Dato: 14-04-2025
Grave ID: 4201066001
Journal nr.: 23/24900

Dispensation til modtagelse af uforurenet jord i tidligere råstofgrave på matr.nr. 6a, 4bæ, 4ce og 14b, Skalborg By, Vissenbjerg, Assens Kommune
Gælder indtil den 01-07-2030

Høringsvar - Udkast til dispensation fra § 52 i jordforureningslov – Skalbjergergrav

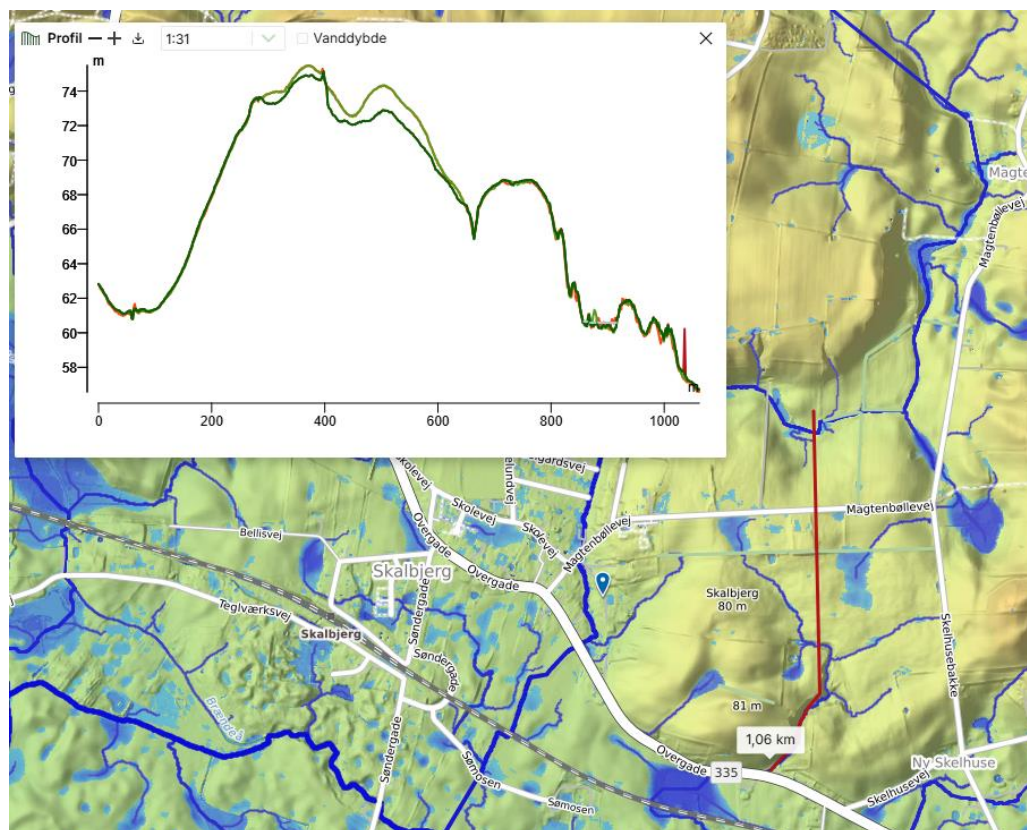
§ 6. Ingen må uden vandløbsmyndighedens tilladelse ændre vands naturlige afløb til anden ejendom eller hindre det naturlige afløb af vand fra højere liggende ejendomme.

Selvom der intet står om forhold til Vandløbsloven i afsnittene om ”Vilkår i forhold til jordens placering” og ”Overfladevand” i udkastet skal dispensationen respektere bestemmelsen i vandløbslovens §6. Det fremgår af terrænprofilen fra SCALGO, at der er terrænforskel i området på over 10 m med tydelige flowlinjer for overfladevandet i området. Hvis der ikke tages særlige hensyn og forholdsregler i forhold til dette skønnes det, at der er meget stor risiko for udvaskning af sediment til disse lavere liggende områder og de vandløb der ligger der.

Denne ansøgning kan derfor ikke imødekommes før der indskrives vilkår om, at ansøger påviser:

- at han ikke ændrer vandets naturlige afløb til andre ejendomme,
- at drænforholdene i eventuelle eksisterende dræn på arealet ikke forringes
- at det sikres, at der ikke kan ske sedimentudvaskning fra det pålagte jordtip til dræn og åbne vandløb i nærområdet

Regionens § 52 dispensation skal indeholde en vurdering af, hvorvidt selve tilførslen af jord udgør en risiko for grundvandet eller medfører en indirekte påvirkning af recipienter ved udvaskning gennem terrænnært grundvand. Vi vurderer, at kommunen som myndighed ift. vandløbsloven står nærmest ift. at stille vilkår i relevante tilladelser, der skal sikre de forskellige praktiske/fysiske forhold, således at jordtilførslen ikke får en negativ påvirkning på vandløbene eller anden beskyttet recipient.

Kortbilag 1. Naturområder (rød markering) indenfor ansøgningens projektområder. Søen i syd er allerede omfattet af § 3 i naturbeskyttelsesloven. De nordlige naturområder vil blive indtegnet i den vejledende registrering på Danmarks Miljøportal.

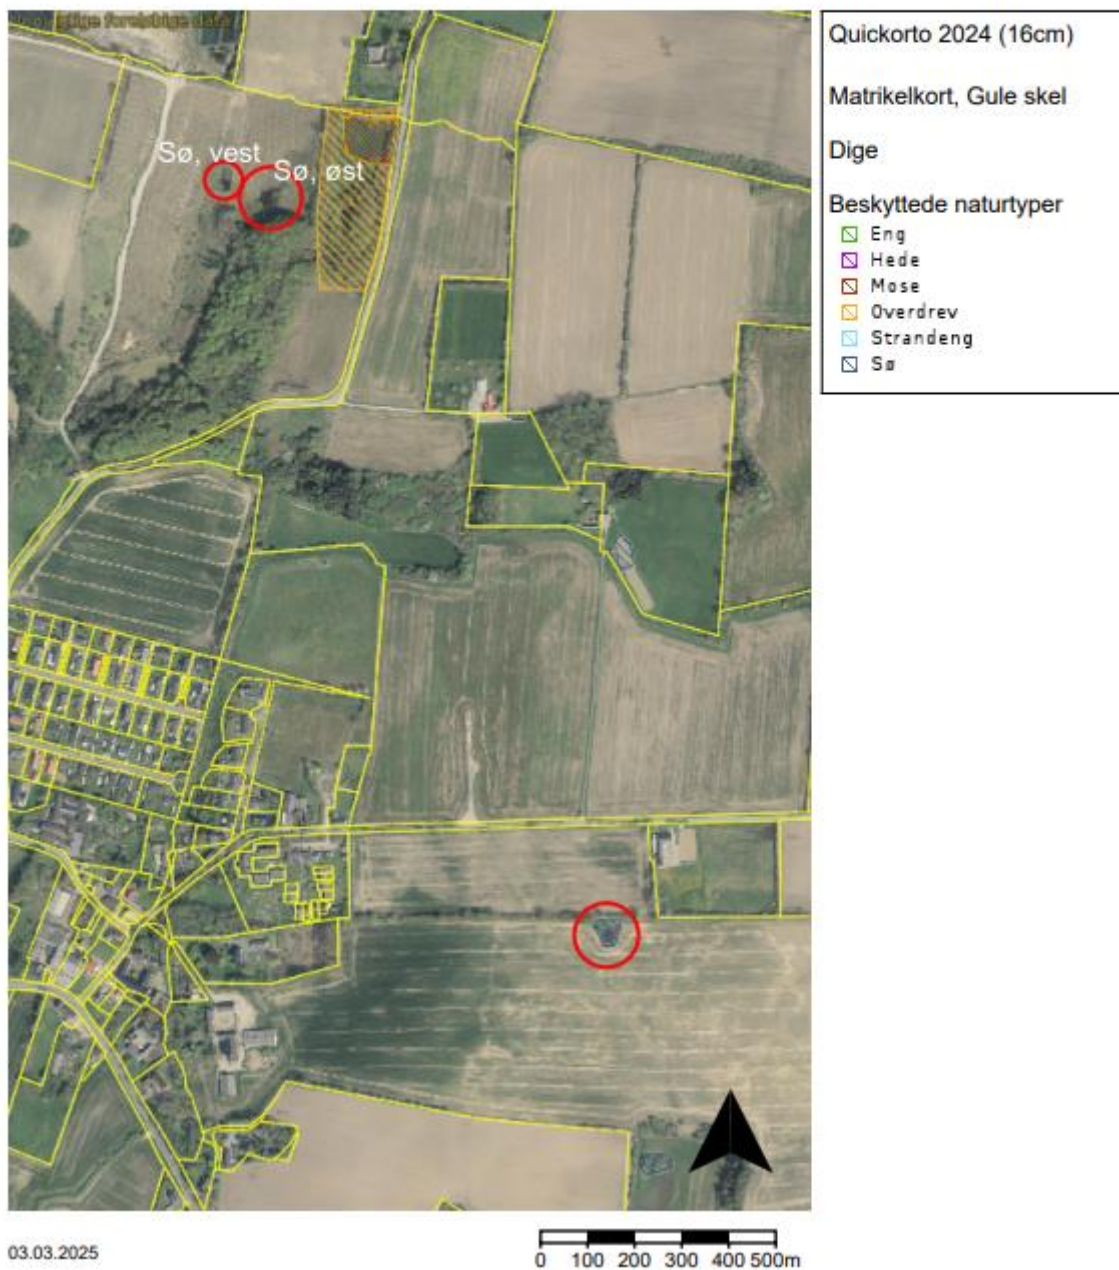
I projekt område 1 findes en § 3-beskyttet sø (kortbilag 1).

Der findes en sø med tilknyttet mose og lignende i Område 6, samt en yderligere sø lige vest for Område 6. Begge naturområder er ikke registreret som § 3-beskyttet (kortbilag 1).

Søerne er opmålt på luftfoto til at være henholdsvis ca. 570 m² (Sø, vest) og ca. 590 m² (Sø, øst) store. Mosen omkring Sø, øst er på luftfoto opmålt til at være ca. 575 m² stor.

Vi har den 3. marts 2025 besigtiget naturområderne og det er vores vurdering, at begge søer, samt den tilknyttede mose til Sø, øst er omfattet af beskyttelsen i naturbeskyttelsesloven (kortbilag 2). Lodsejer er orienteret omkring dette.

- Der skal holdes en udlægningsfri zone omkring de beskyttede naturtyper på minimum 20 meter
- Der skal etableres skråningsanlæg på 1:3 eller fladere i retning væk fra naturtyperne

Kortbilag 3. Der skal holdes en minimumsafstand til den beskyttede sø på 20 meter (rød markering). På ydersiden af markeringen (rød) skal der etableres skråningsanlæg op 1:3 eller fladere i retning væk fra søen (indikeret ved hvide pile).

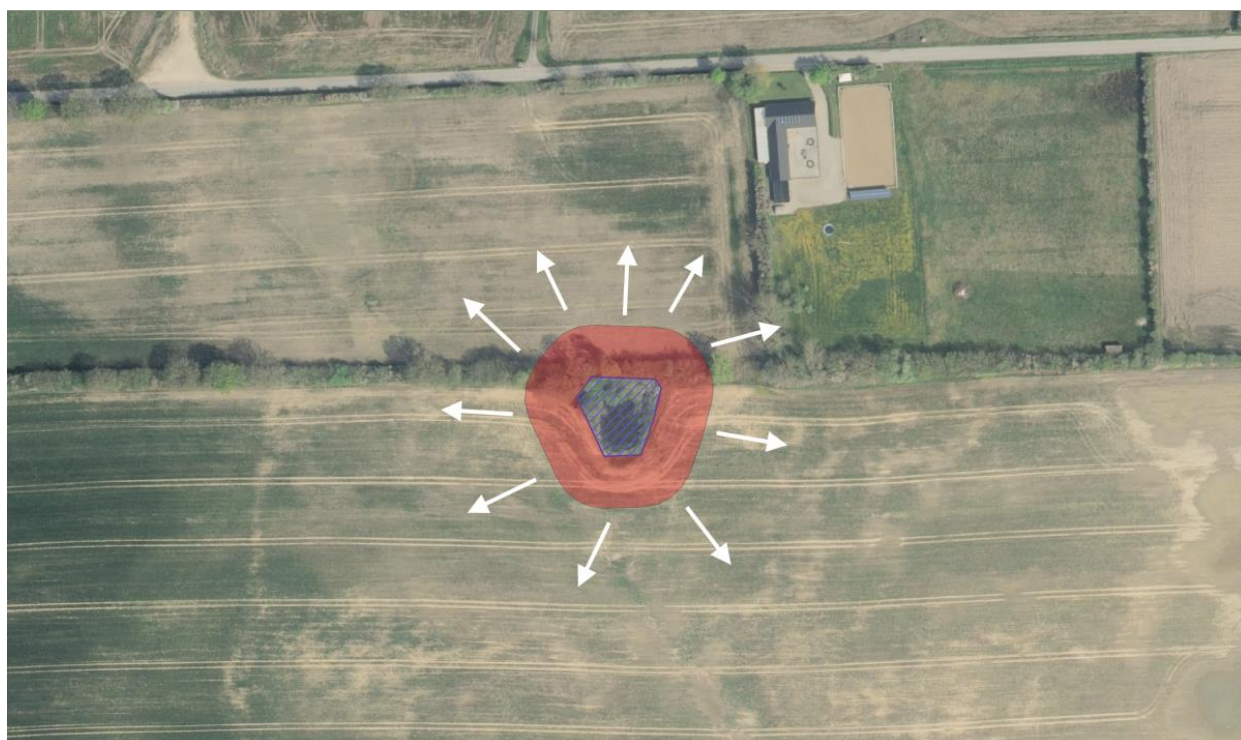
Det er vores vurdering, at der i forbindelse med efterbehandlingen skal holdes en minimum afstand til samtlige beskyttede naturtyper på minimum 20 meter og med skråningsanlæg på 1:3 eller fladere i retning væk fra naturtyperne (kortbilag 3 og 4).

I forbindelse med efterbehandlingen vil naturtyperne blive placeret lavere i terræn, med fare for udskygning, og med fare for jordskred ned i naturtyperne. Derfor skal følgende vilkår indskrives i dispensation fra § 52 i jordforureningsloven:
